Keuringsverslag van een elektrische laagspanning- en zeer lage spanningsinstallatie

NIET CONFORM

Straatnaam	Wijnendalestraat
Huisnummer	164A
Busnummer	
Postcode	8600
Gemeente	DIKSMUIDE
Land	België

Aard onderzoek: Controlebezoek van een huishoudelijke installatie volgens (KB 08/09/2019) - AREI Boek 1- 6.5. en 4.2.4.3.

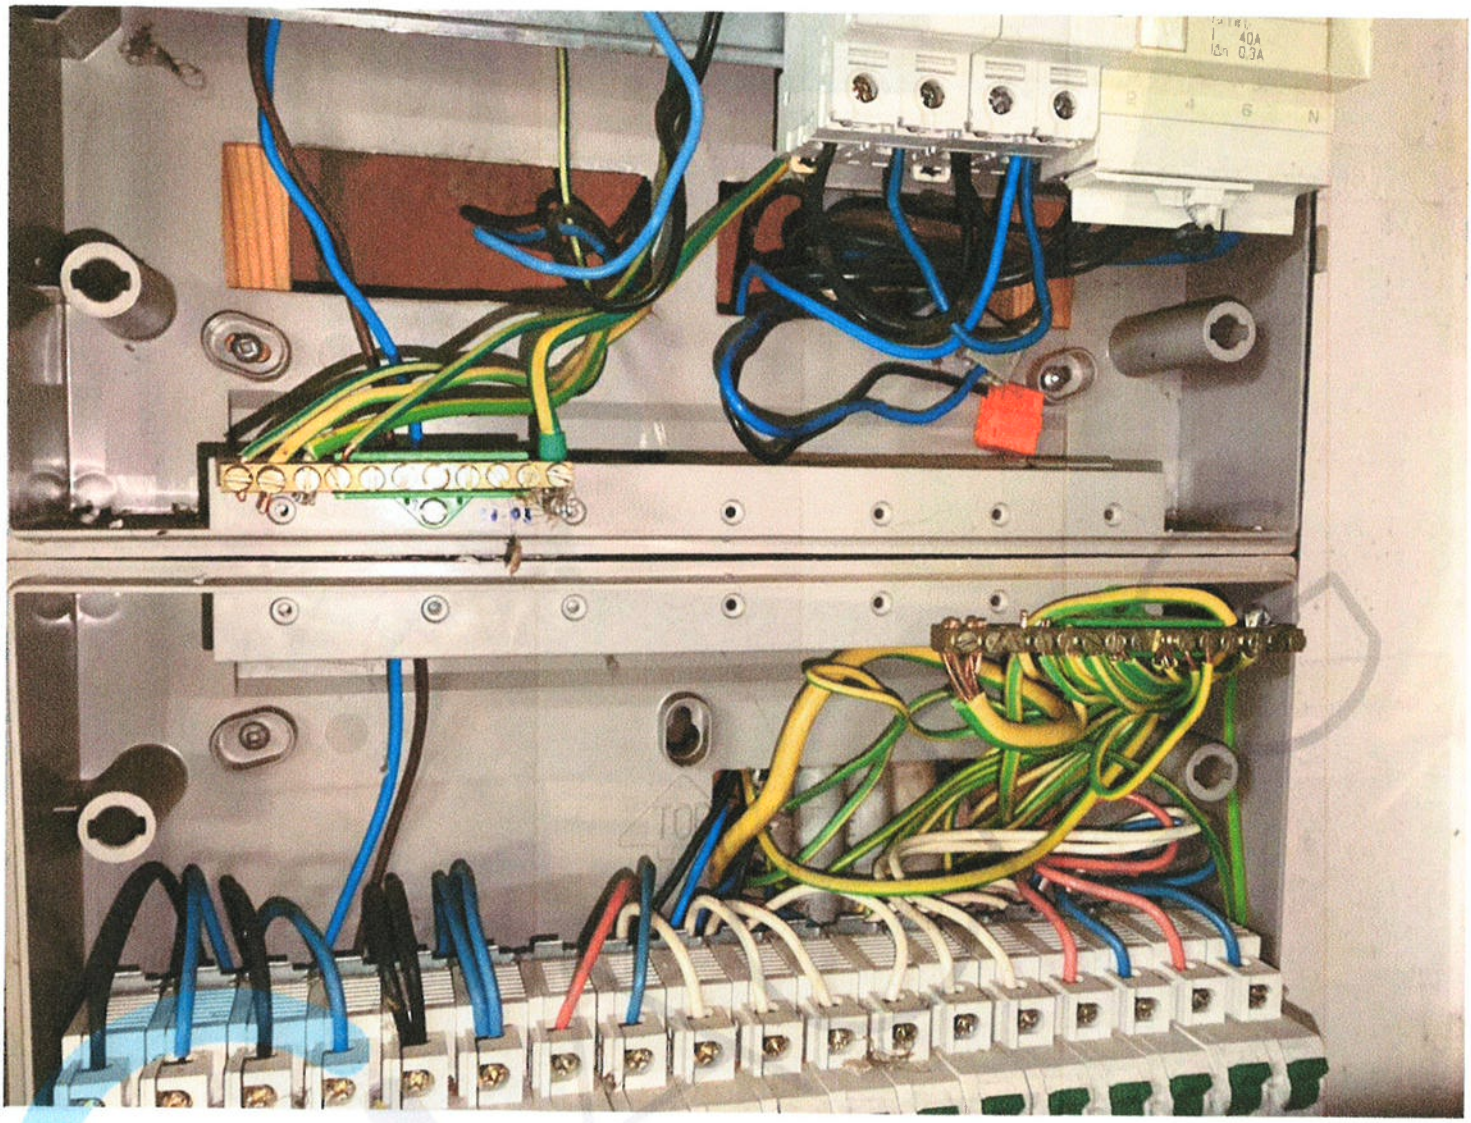
I2.01 Eén of meerdere differentieelstroombeschermingsinrichtingen werken niet met testknop en/of stroominjectie. (Boek 1 Onderafdeling 6.5.7.2) Hoofddiff
